## KAR SCAN

VRI 2127  
Provincialeweg N203 - Stationsstraat

GEMEENTE ZAANSTAD

*In- en uitmeldlocaties van richting 3, 46 en 51 volgens de RD-coördinaten die gebruikt worden door Connexxion*

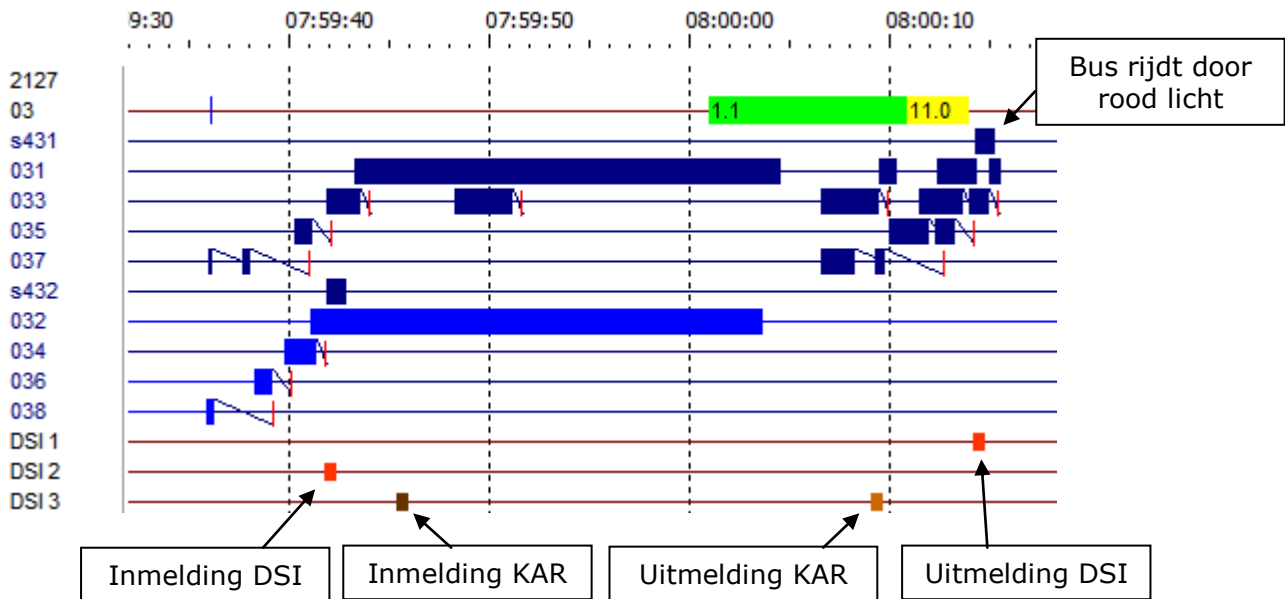
De uitmeldlocaties liggen correct net voorbij de stopstreep en de inmeldpunten liggen op 200 meter afstand. Het uitmeldpunt van richting 48 en 49 is niet bekend.

Een te vroege KAR uitmelding komt soms voor op richting 3. Het volgende voorbeeld laat een bus op snelheid zien die op 55m van de stopstreep is ten tijde van de uitmelding. Bij uitmelding gaat het licht meteen naar geel. De bus rijdt op snelheid door rood licht het kruispunt over. De verkeerde in- en uitmeldlocaties hadden hiermee niet alleen negatieve invloed op de doorstroming, maar ook op de verkeersveiligheid.

- Nauwkeurigheid KAR verbeteren op richting 3 (controleren/aanpassen resetpunt Odometer);
- KAR-coördinaten nauwkeuriger instellen voor / rekening houden met omleidingsroutes.

Bus zet een inmelding en een uitmelding op richting 3 met zowel DSI als KAR, maar de KAR-uitmelding is 5 seconden te vroeg waardoor de bus door rood rijdt

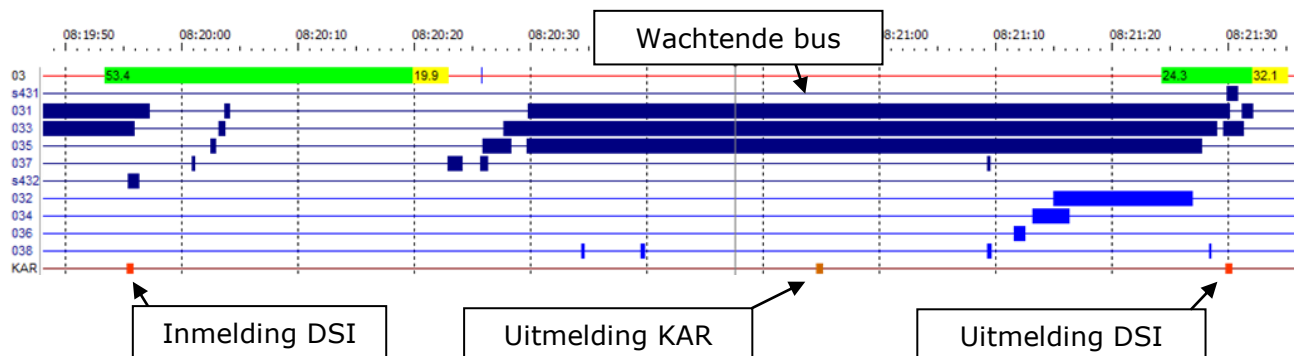
Een bus in de wachtrij staat stil maar wordt tijdens het stilstaan uitgemeld (hier mist de KAR inmelding). De bus heeft waarschijnlijk ergens voor moeten wachten.

Op papier zijn de correcte coördinaten zijn gebruikt, maar dankzij afwijkingen tijdens gebruik op straat klopt het niet meer. De nauwkeurigheid moet worden verbeterd, anders de uitmeldlocatie verplaatsen zodat deze verder na de stopstreep ligt.

Route die bussen volgen op richting 3

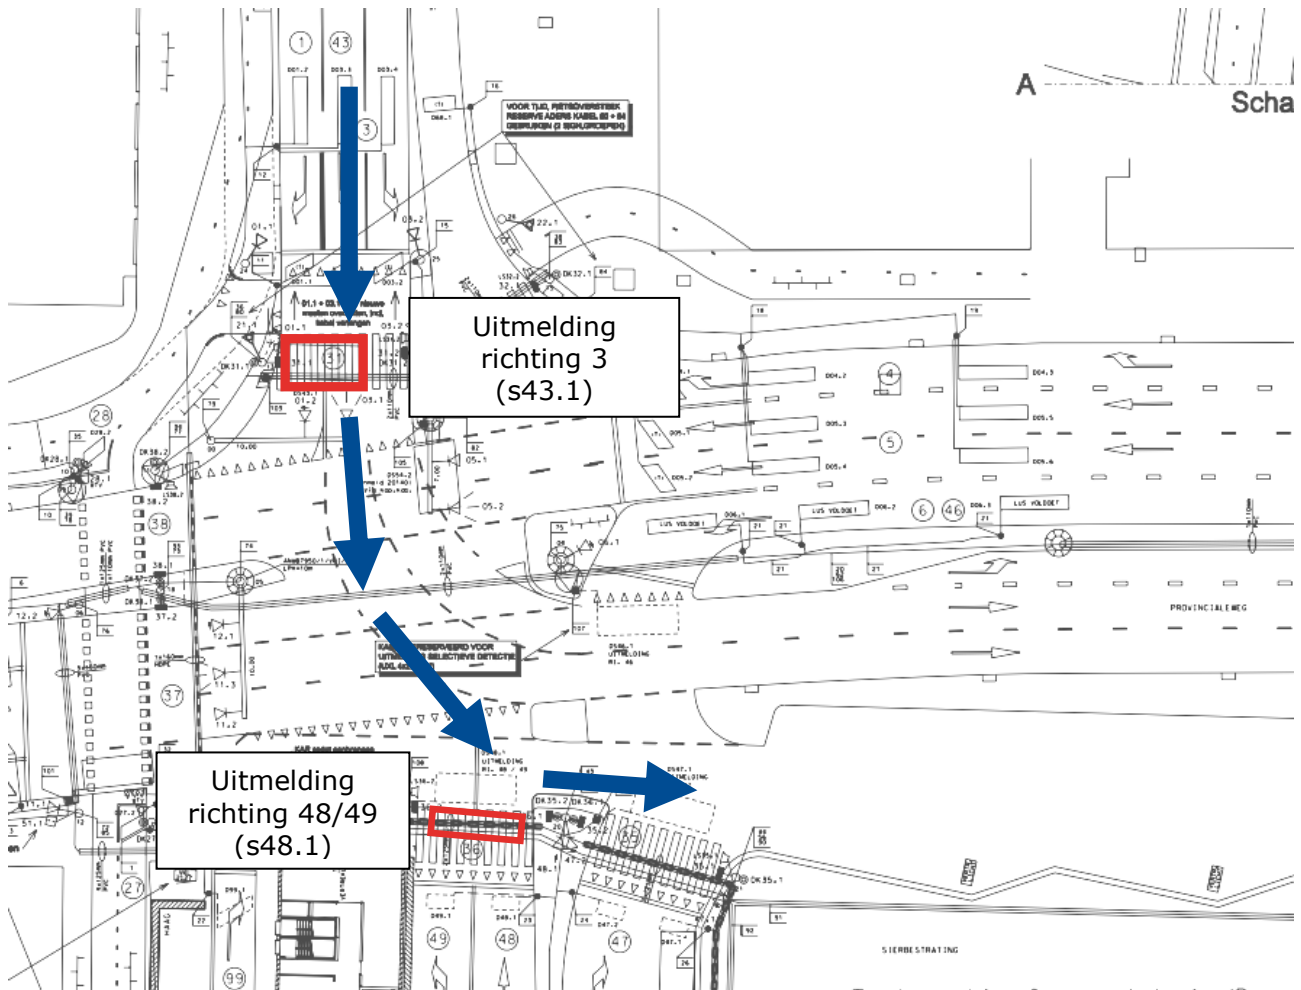
Op dit kruispunt is het mogelijk dat bussen op richting 3 over de uitmeldlus van richting 3 én de uitmeldlus van richting 48/49 rijden. Deze dubbele uitmelding heeft geen consequenties voor de afhandeling, maar het levert datavervuiling op in de MV-files.

De DSI/VECOM-unit zit linksvoor in een bus. Een bus die bovenstaande route volgt kan net met die hoek de uitmeldlus activeren. De bussen die deze route volgen rijden bij het verlaten van het busstation ook over de uitmeldlus s48.1 dus het is niet mogelijk om deze buslijnen te laten negeren door middel van een parameterwijziging. Bussen vanaf richting 51 raken deze detectielus niet.

- DSI-lus 6 (s48.1) verplaatsen zodat deze niet door verkeer aangereden kan worden richting busstation.

Stiptheid per buslijn vanaf het busstation voor een gemiddelde werkweek. Aantallen zijn het gemiddeld aantal bussen per dag in een klasse. Lijn 56 is uit de grafiek gehaald omdat deze niet via de VRI terug het netwerk in rijdt. Lijn 57 staat niet in de grafiek vanwege hele lage aantallen.

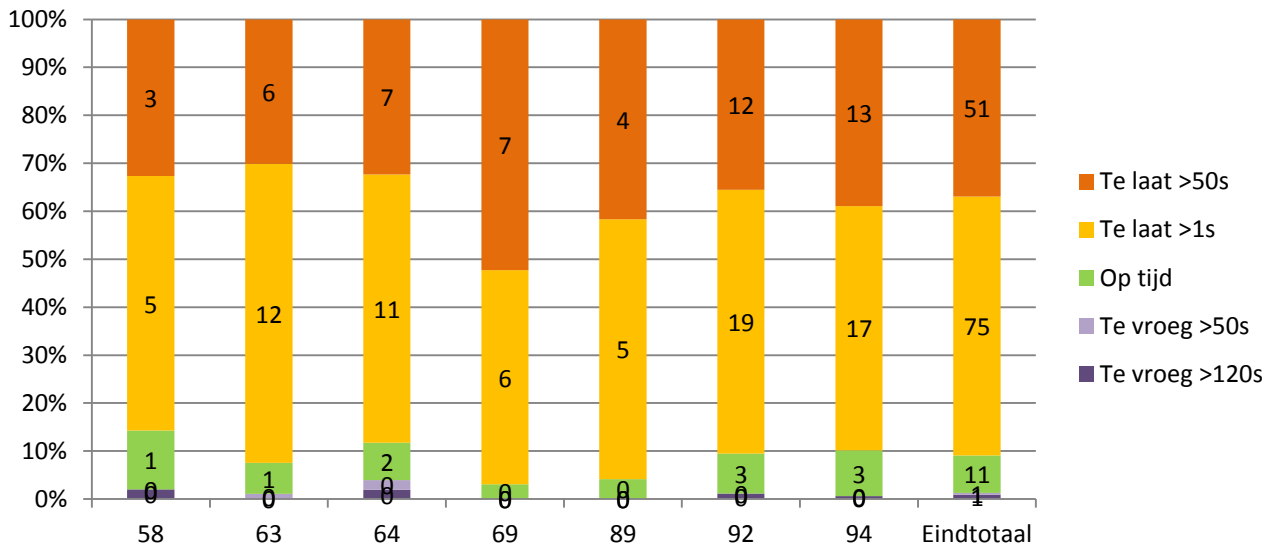
Bussen die vertrekken bij het station zijn vaak te laat. Het is voor bussen namelijk niet toegestaan om te vroeg te vertrekken, en ze kunnen bijvoorbeeld ook nog opgehouden worden door extra instappende passagiers of moet wachten op een andere bus of trein. Één seconde te laat is daardoor eerder regel dan uitzondering.

Bussen die meer dan 1 seconde te laat zijn vragen een hogere prioriteit aan, wat vaak overbodig is. Hierdoor kunnen andere bussen die veel te laat zijn mogelijk geen prioriteit krijgen omdat na elke bus minimaal 60 seconden gewacht wordt tot de volgende prioriteitsrealisatie.

De grenswaardes voor "te laat" en "te vroeg" is niet per richting configureerbaar, wel voor het gehele kruispunt. De grenzen zoals nu ingesteld zijn onrealistisch voor dit kruispunt.

- Grens "te vroeg" (T OVV): 500/TE
- Grenswaarde "te laat" (T OVT): 500/TE

### Tijdsverschil tussen uitmelden via KAR-bericht en uitmelden op een DSI-lus.

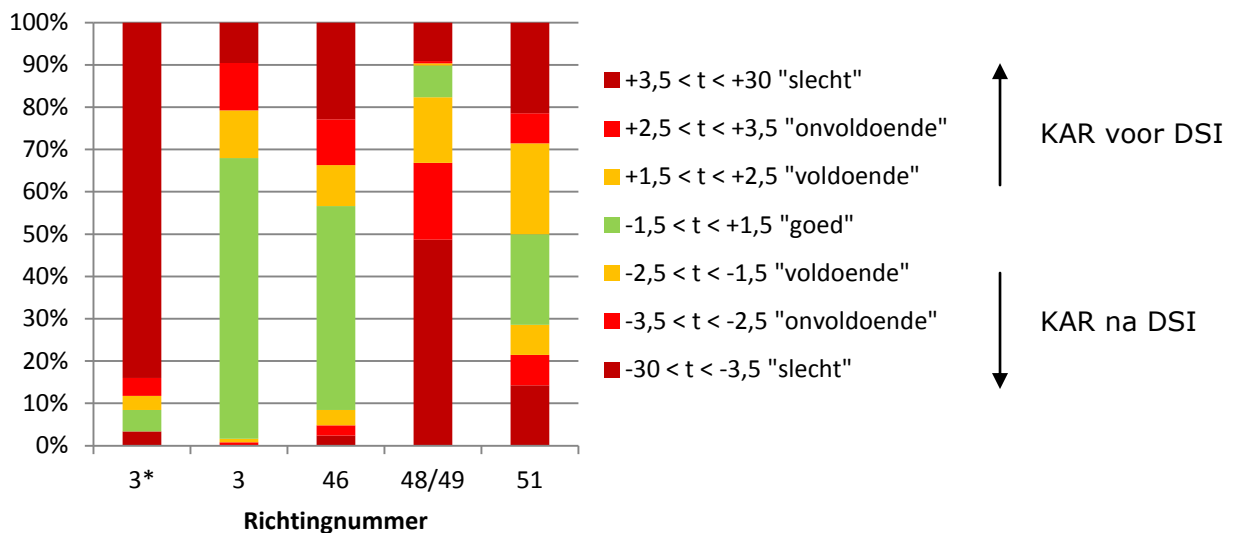
Richting 3 is tweemaal opgenomen in de grafiek. Richting 3\* betreft de omleidingsroute op 12 juli en 3 betreft de normale route op 9 augustus. Bijna 85% van de KAR-uitmelding op de omleidingsroute is tussen de 3,5 en 30 seconden te vroeg. Dit grote verschil is het gevolg van verkeerd ingestelde / geïnterpreteerde in- én uitmeldlocaties. Richting 3 presteert beter zonder omleidingsroute, maar bevat nog wel te vroege uitmeldingen. Voor een voorbeeld zie paragraaf 2.3.1.

- DSI-lus 6 (s48.1) verplaatsen zodat deze niet door verkeer aangereden kan worden richting busstation.
- Coördinaten van uitmeldlocatie richting 3 aanpassen zodat deze verder van de stopstreep ligt;
- Richting 47 opnemen in de KAR-berichten;
- Uitmeldlocatie richting 51 (2141) nauwkeuriger bepalen;
- KAR-coördinaten nauwkeuriger instellen voor / rekening houden met omleidingsroutes.
